Modulo per la presentazione delle osservazioni per i piani/programmi/progetti sottoposti a procedimenti di valutazione ambientale di competenza statale

ID: Codice procedura (ID_VIP/ID_MATTM): 12691

“Progetto di un impianto eolico denominato “Pitigliano” ubicato nei comuni di Pitigliano (GR) e Sorano (GR) costituito da 20 (venti) aerogeneratori di potenza nominale 7,0 MW per un totale di 140,0 MW con relative opere connesse ed infrastrutture indispensabili”

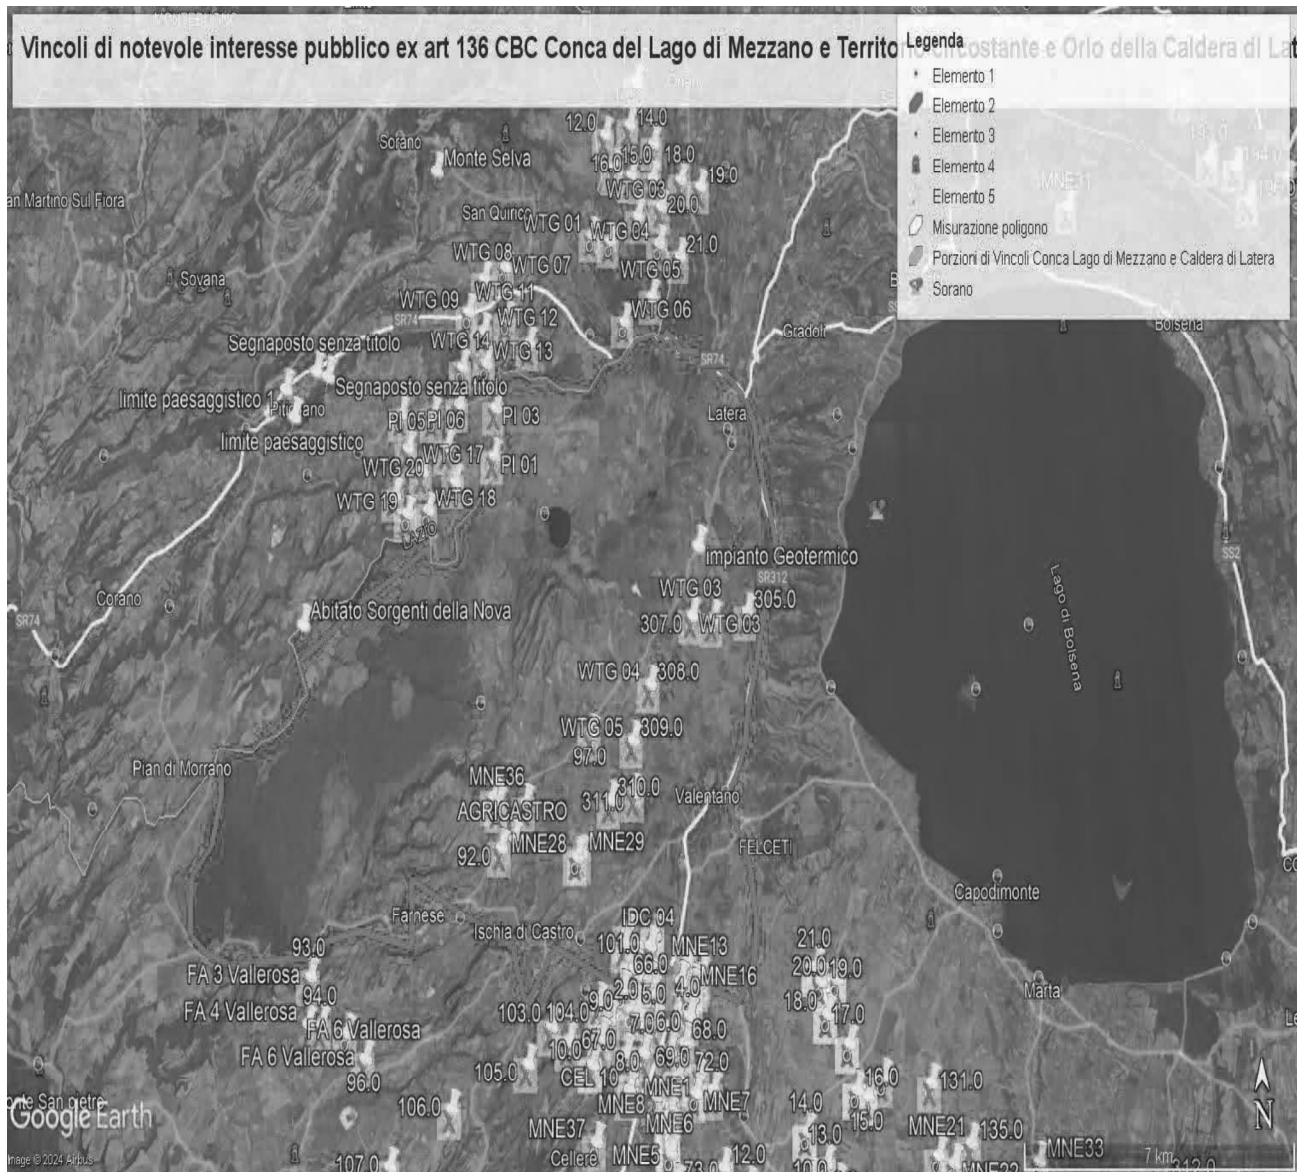
ad impattare sul territorio e sulle economie di cinque Comuni del Lazio (Farnese, Onano, Latera, Valentano, Grotte di Castro e Gradoli) si trova nelle fasce di rispetto dei Beni di notevole interesse pubblico come si è evidenziate nelle Osservazioni precedenti e crea degli impatti negativi anche sui beni naturalistici come verrà dettagliato nell'Osservazione relativa alla Vinca. Inoltre, andrebbe a sommarsi al già enorme cumulo di impianti eolici e fotovoltaici e geotermici che creano una elevata criticità ambientale nella provincia di Viterbo e interferiscono anche con il territorio toscano come si può vedere dalle varie immagini dell'Allegato n. 1.

IMMAGINE n. 2 Impianto eolico industriale “Pitigliano” e distanze aerogeneratori dai Vincoli della Conca del Lago di Mezzano...

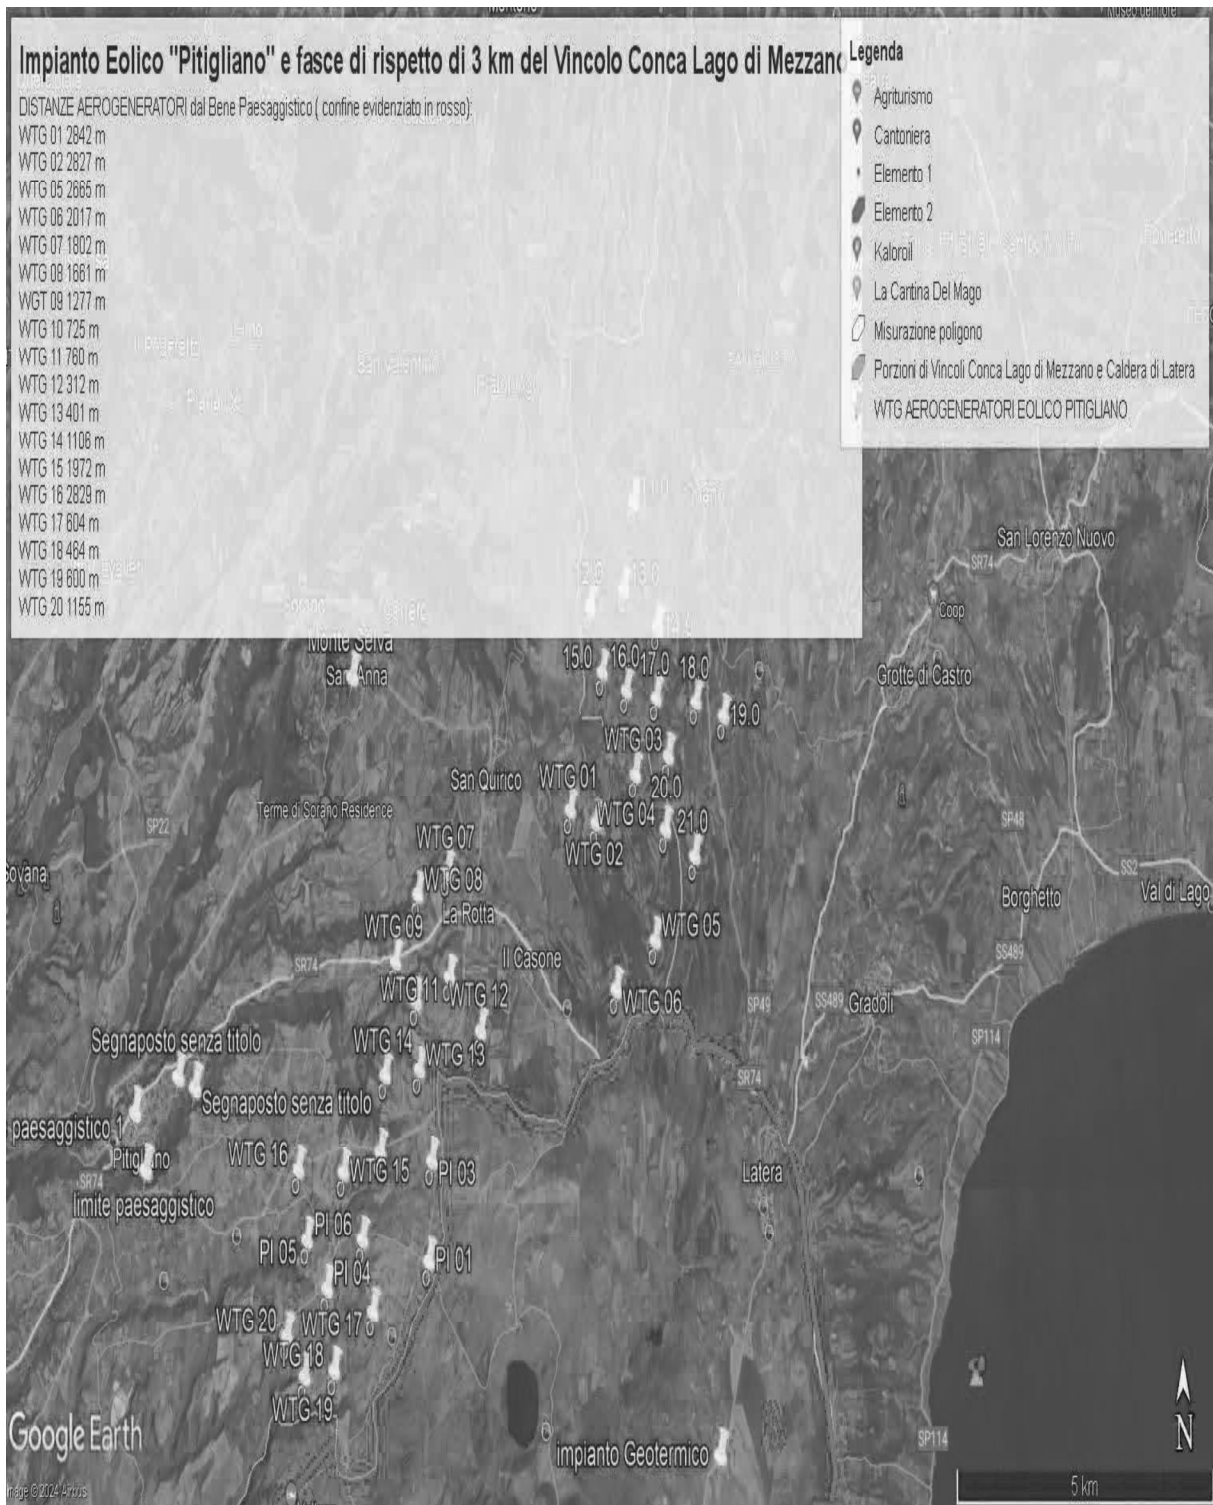
Come è illustrato nell'immagine si ribadisce che l'impianto industriale "Pitigliano" ricade completamente all'interno delle fasce di rispetto dei due vincoli di notevole

interesse pubblico e lambisce quelle di un terzo vincolo e quindi come affermato dal Consiglio di Stato nelle sentenze citate, l'impianto è insediato in area non idonea ai sensi dell'art. 20 comma 8 lettera c quater del D.Lgs. n. 199/2021 e ss.mm.ii al contrario di quanto sostiene la proponente.

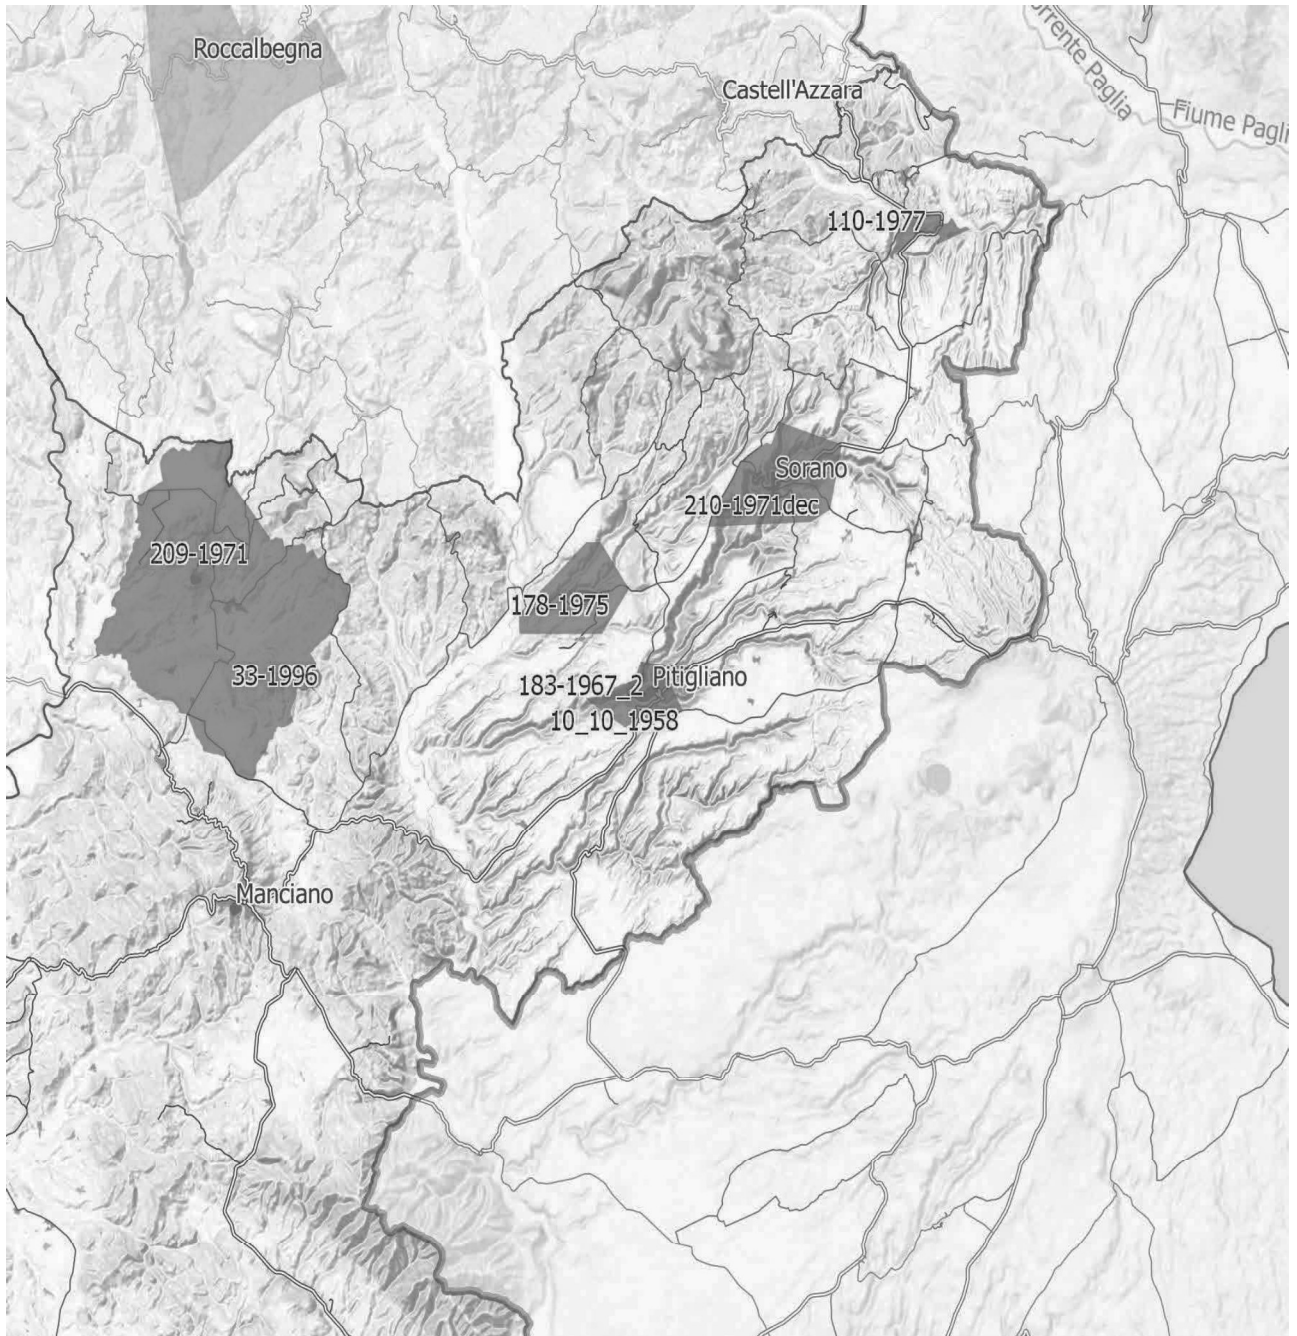
Inoltre, come sostiene la Proponente parte dell'impianto si verrebbe a trovare a 3,5 km dal centro abitato di Sorano. Infatti, tre degli aerogeneratori WTG 08, 09, 10 sono addirittura all'interno delle fasce di rispetto dei 3 km del suo vincolo paesaggistico di notevole interesse pubblico ex art 136 del CBC. Si evidenzia che così si crea

un'ulteriore incompatibilità con la tutela del Paesaggio.

IMMAGINE n 5. Mappa eolici elaborata dall'Associazione Amici della Terra. La mappa evidenzia il cumulo degli impianti tra Lazio e Toscana.

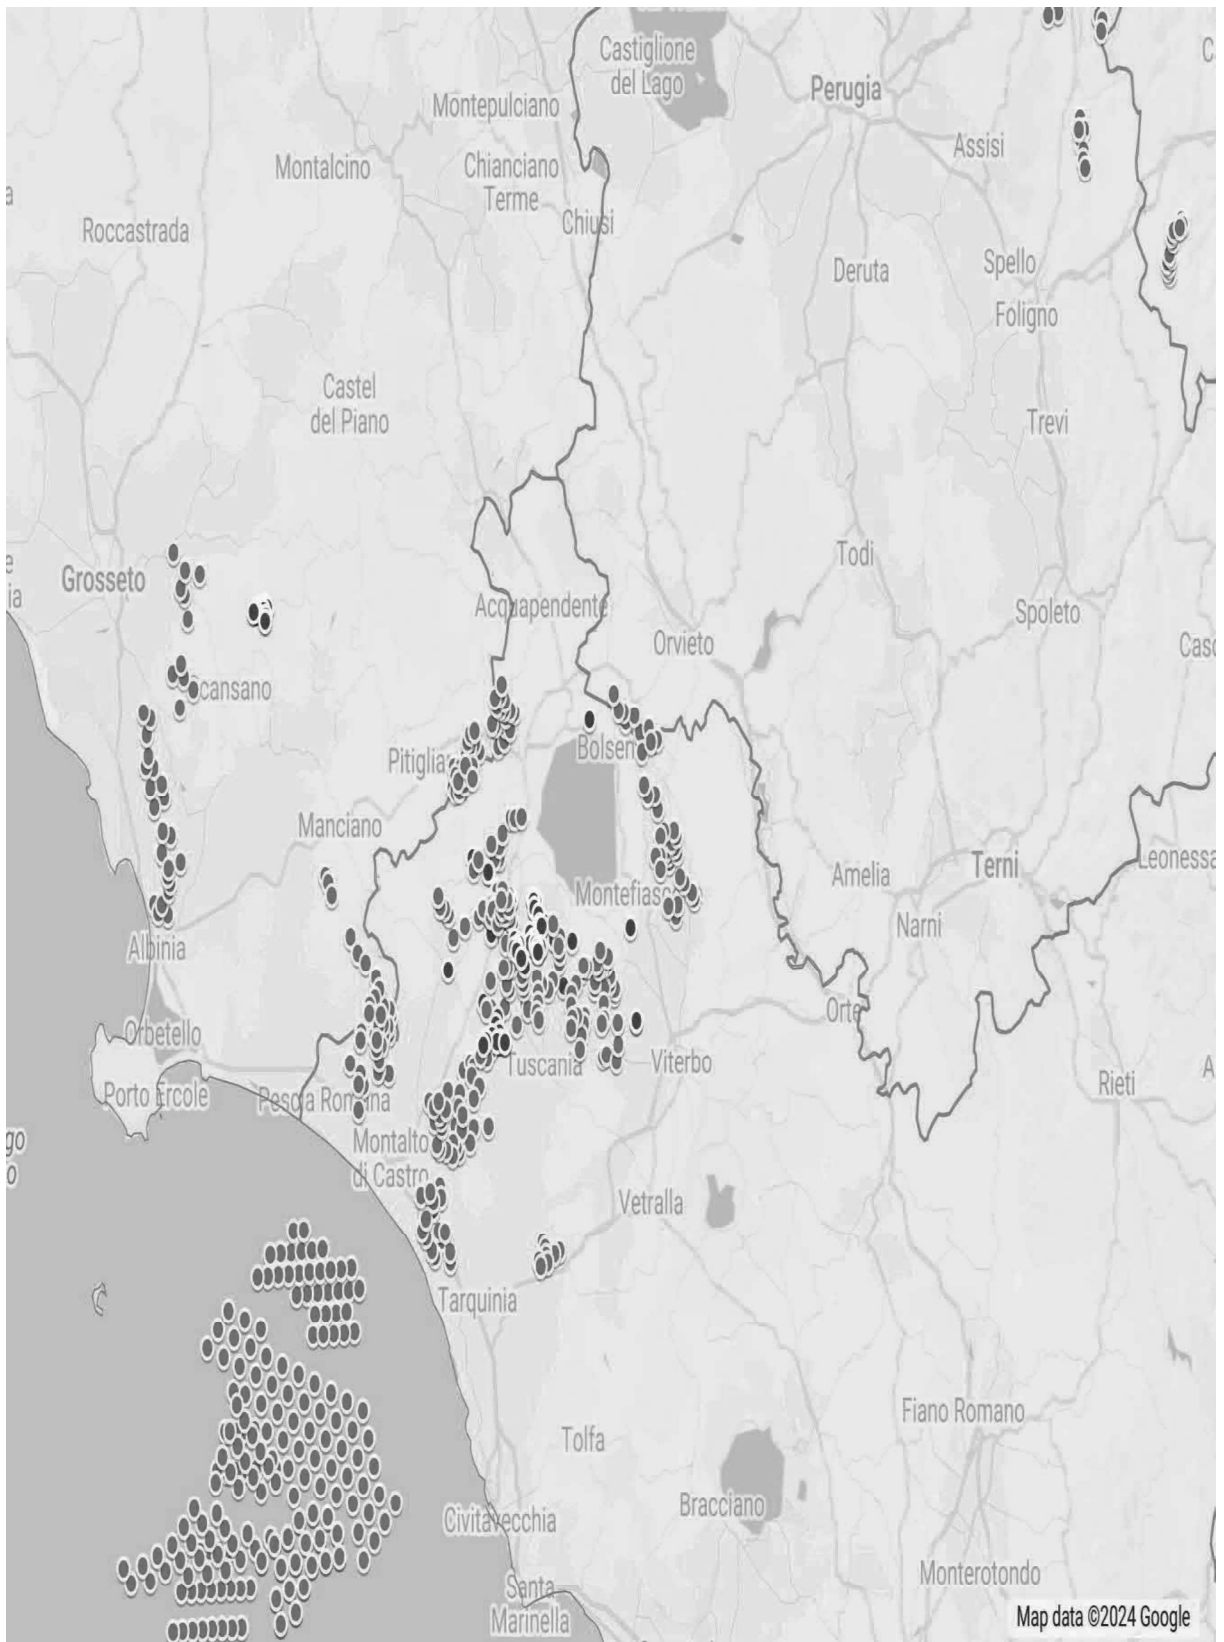
Riguardo al cumulo degli impianti FER, le mappe prodotte dalla proponente riguardano, come già evidenziato, soltanto una parte molto piccola degli impianti FER dell'area intermedia e vasta e in particolare di quelli eolici che contribuiscono a creare un notevole cumulo e la saturazione del territorio tosco laziale. Riguardo al cumulo dei soli impianti eolici si riporta la mappa dell'intervisibilità degli impianti eolici elaborata dall'Associazione nazionale “Amici della Terra”.

Se agli impianti eolici rappresentati qui sopra che non comprendono sia l'impianto eolico Pitigliano e le altre 14 pale del progetto eolico in verifica amministrativa sempre nel territorio di Pitigliano si aggiungono i migliaia di ettari (7000 fin'ora) di territorio occupato dagli impianti fotovoltaici e agrivoltaici e dalle altre tipologie appare chiaro il numero spropositato degli impianti FER nella bassa toscana e nella Tuscia.
